## Der Souverän und die U5

aus SIGNAL 02/1996 (April 1996), Seite 15-17 (Artikel-Nr: 10003433)  
IGEB

## Die IGEB-Stellungnahme im Planfeststellungsverfahren

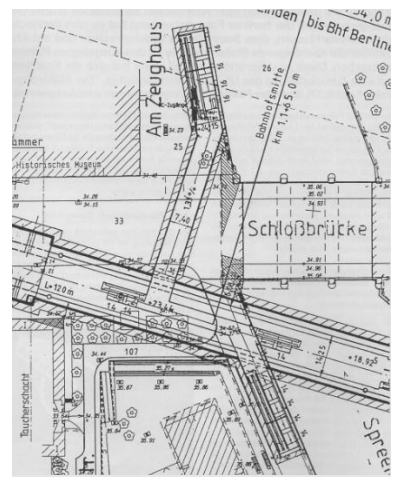
Alles andere als fahrgastgerecht ist der zum Planfeststellungsverfahren ausgelegte Entwurf für die Zugänge zum U-Bf Spreeinsel (siehe Planausschnitt). Die Fahrgäste sollen durch verwinkelte Tunnel in die Nebenstraßen geschickt werden, während die meisten von ihnen zu Zielen auf der Straße Unter den Linden wollen. (Zeichnung: SenBauWohn H IX)

Am U-Bf Spreeinsel wären unbedingt am westlichen Bahnsteigende zusätzliche Zugänge erforderlich, da mit den vorgesehenen Zugängen ausgerechnet die am stärksten frequentierten Einrichtungen im Bahnhofsumfeld (Humboldt-Uni und Staatsoper) nur mit erheblichen Umwegen zu erreichen wären.
